COMUNE DI PISA

**PIANO DI RECUPERO DI INIZIATIVA PRIVATA
DENOMINATO AREA IMMOBILIARE EX-GEA
FINALIZZATO ALLA REALIZZAZIONE DI INTERVENTI
DI RIQUALIFICAZIONE DI EDIFICIO ESISTENTE A
SCOPO COMMERCIALE E DIREZIONALE IN VIA
EMANUELE FILIBERTO, PISA.**

**ALL. B – FASCICOLO DELLE CONTRODEDUZIONI ALLE
OSSERVAZIONI CON ALLEGATO IL PARERE DELLA
COMMISSIONE URBANISTICA**

FASCICOLO CONTRODEDUZIONI OSSERVAZIONI

Punto 2

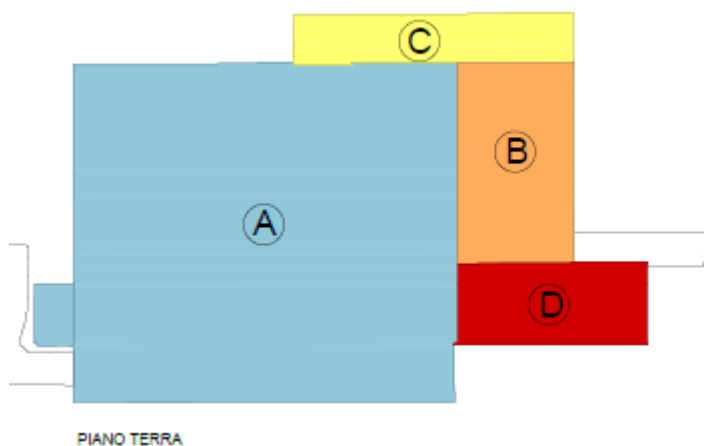
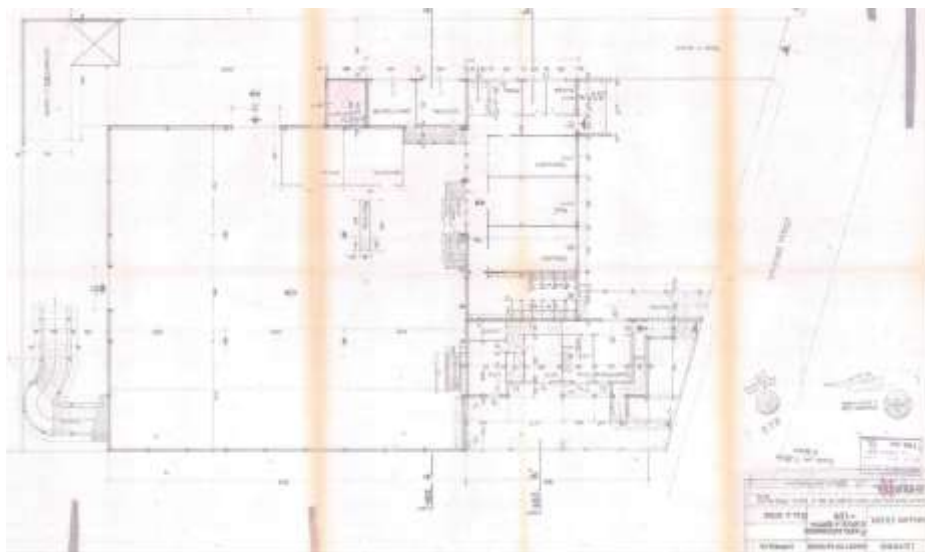
Del volume C di cui alla Tavola n. 20 rev. 2 addossato all'immobile principale sembra non essere noto lo stato di legittimità paesaggistica.

Tutto il fabbricato risulta costruito a seguito di LE n.428 del 18/12/1962 comprensiva della porzione di fabbricato oggetto di osservazione.

Si evidenzia che il vincolo paesaggistico "ZONE ADIACENTI ALLE MURA URBANE DI PISA" è stato istituito successivamente alla licenza edilizia con D.M. 19/05/1964, e che pertanto l'immobile risulta conforme alle norme edilizie urbanistiche e paesaggistiche vigenti all'epoca di costruzione.

L'Ufficio propone pertanto di NON ACCOGLIERE l'osservazione (punto 2).

Estratto R.U. – parcheggio in previsione lungo via Don Bosco

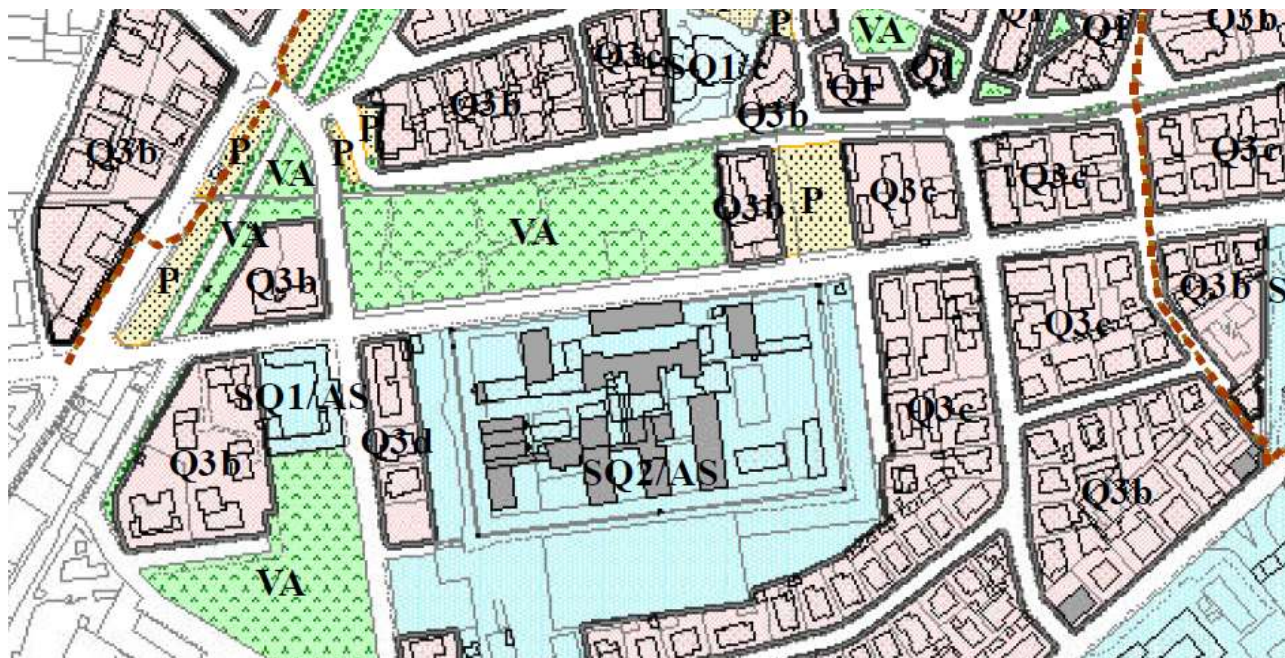
punti 12-20:

La norma fa riferimento a posti auto da utilizzare in occasione di manifestazioni sportive; tenuto conto della collocazione dello Stadio esistente, costituisce obiettivo della "Variante Stadio", garantire la disponibilità di spazi per la sosta in aree facilmente raggiungibili dallo stadio o comunque in aree ritenute idonee dall'Amministrazione Comunale in considerazione delle linee di Trasporto Pubblico disponibili e/o attivabili e delle strategie e azioni di mobilità sostenibile già avviate e programmate.

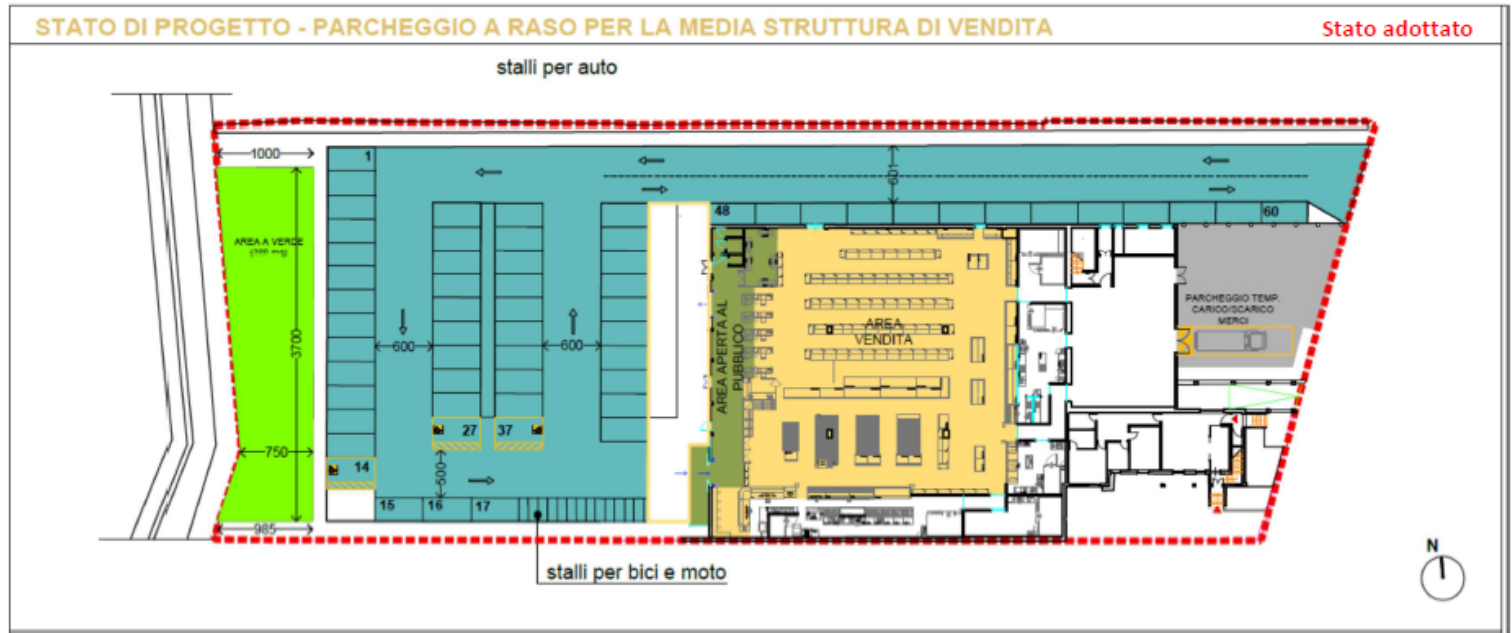
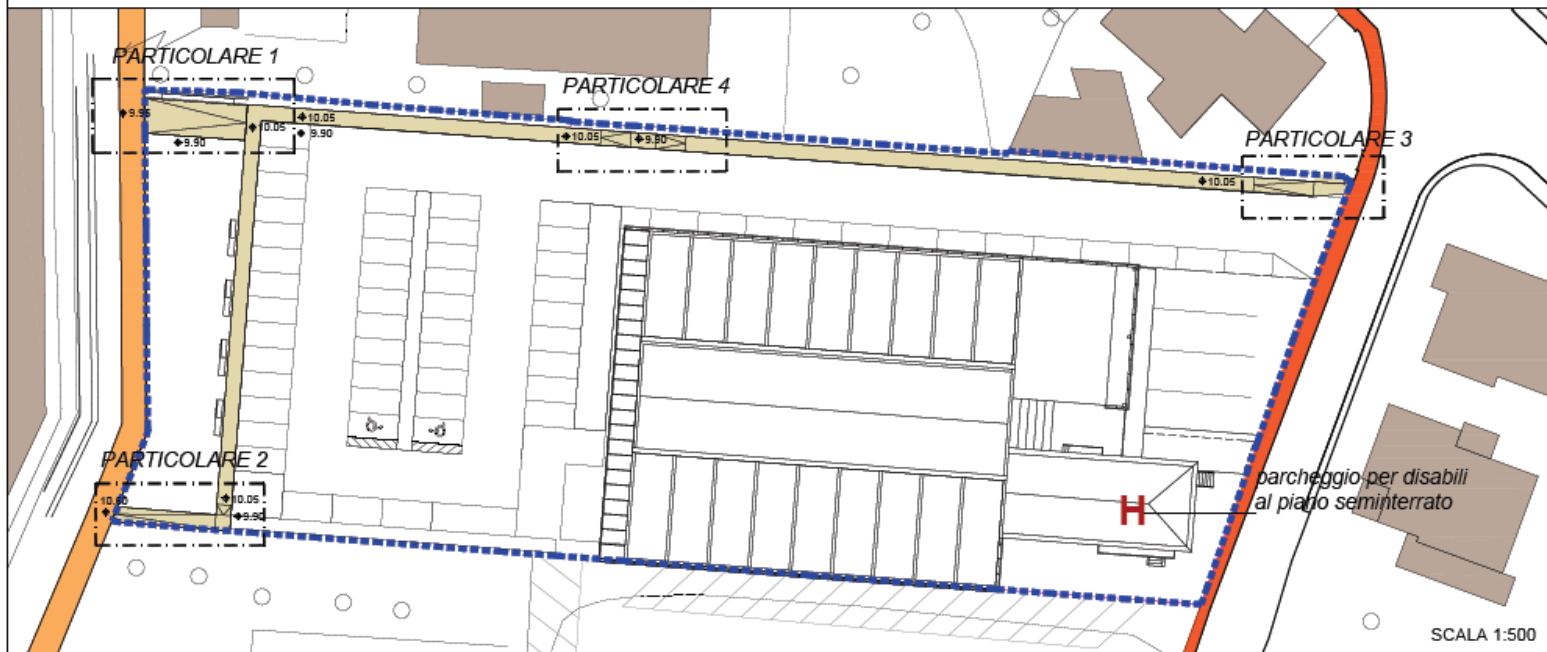
Nella tav 34 compare la dizione RESIDENZIALE; considerato che i calcoli nella medesima tavola fanno riferimento alla destinazione Direzionale e commerciale, si ritiene che sia un refuso derivante dalla prima proposta di piano e pertanto la dizione deve essere sostituita con "PARCHEGGIO PER DIREZIONALE".

L'Ufficio alla luce dell'osservazione proposta e preso atto dell'errore rilevato e delle integrazioni pervenute (Tav. 34 rev 3 di cui all'allegato 2 della proposta di Delibera), propone il PARZIALE ACCOGLIMENTO dell'Osservazione (Punto 5) e la sostituzione della Tav. 34 adottata.

Studio tecnico volto a dimostrare la fattibilità circa l'accesso al sito in esame di autocarro tipo "3 assi"

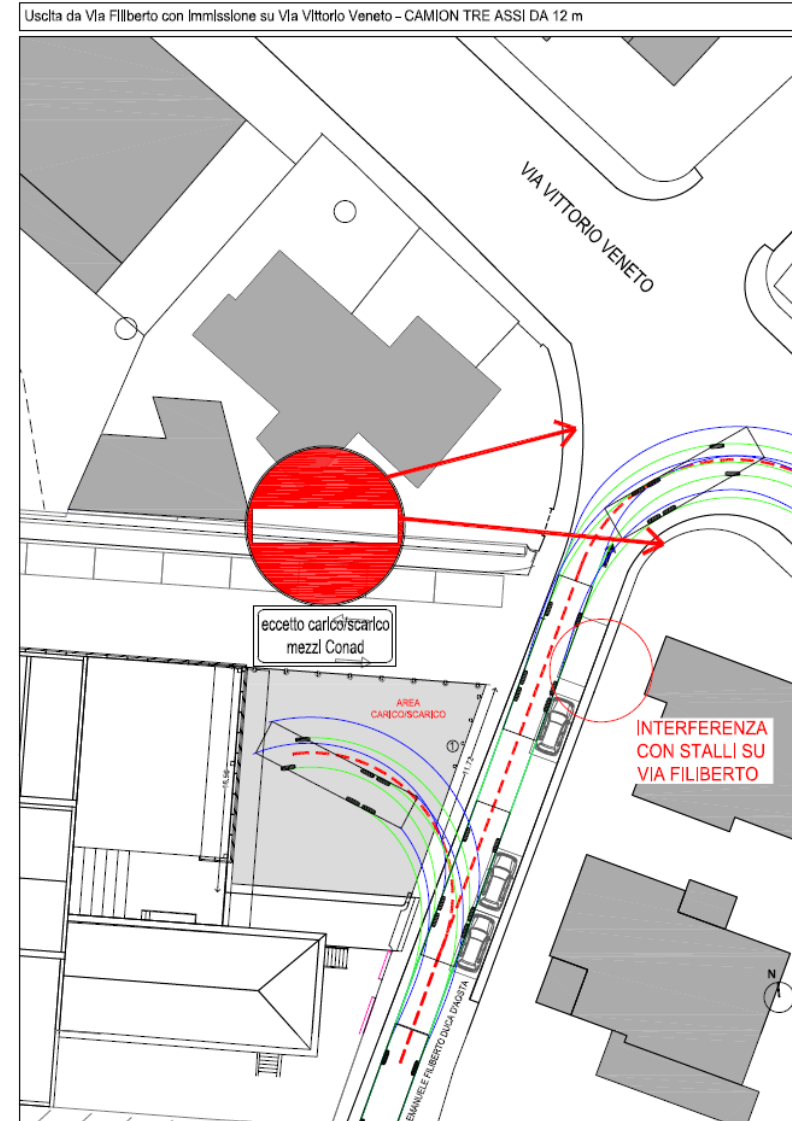
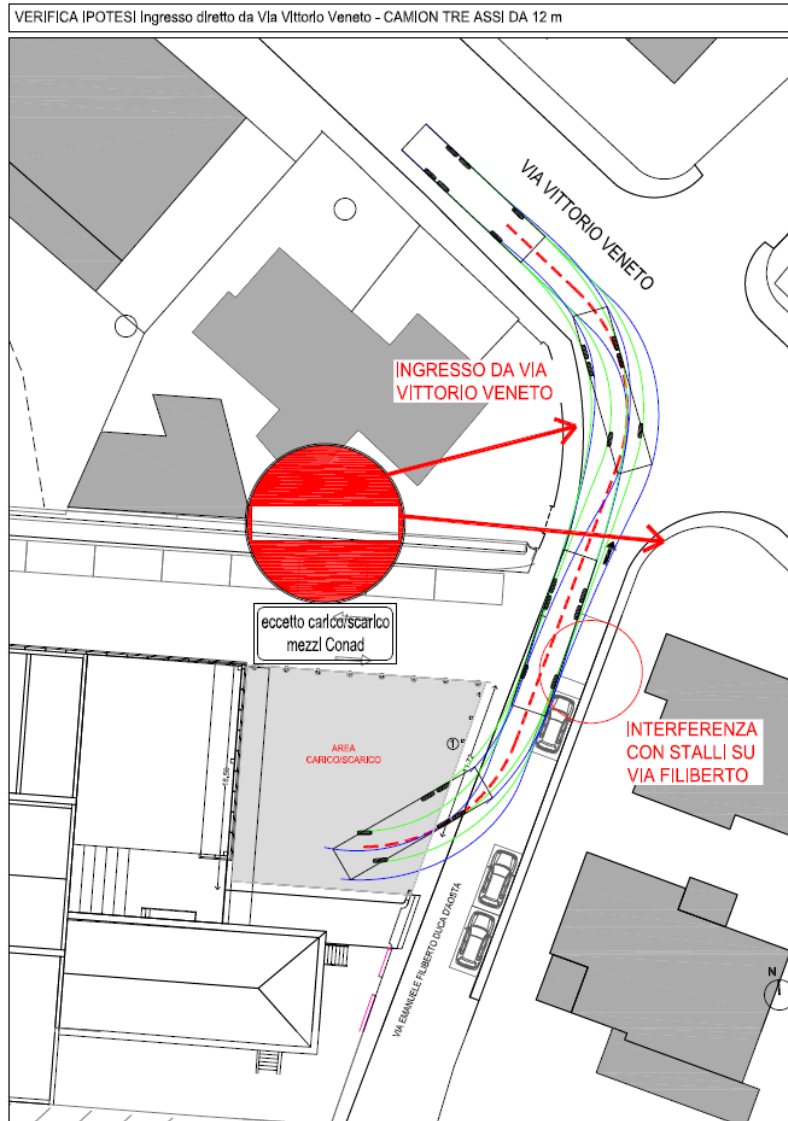
L'osservazione rileva problematiche di accessibilità per mezzi pesanti e conseguenti emissioni inquinanti. Inoltre viene evidenziato che: *“Oltre tutto il P.d.R. non risponde a tutte le prescrizioni di cui al comma 1 dell'art. 6 del DPGR 23/R/2020 essendo presente un unico varco di collegamento tra il parcheggio e la viabilità pubblica. L'Amministrazione comunale dovrebbe concedere una deroga che, data la ristrettezza di tutti gli spazi in gioco, appare problematica”*.

Come evidenziato al comma 3. è prevista comunque una deroga da parte dell'Amministrazione comunale per interventi di riuso o rigenerazione urbana verificati e documentati i requisiti di sicurezza, efficienza e funzionalità delle soluzioni progettuali adottate.
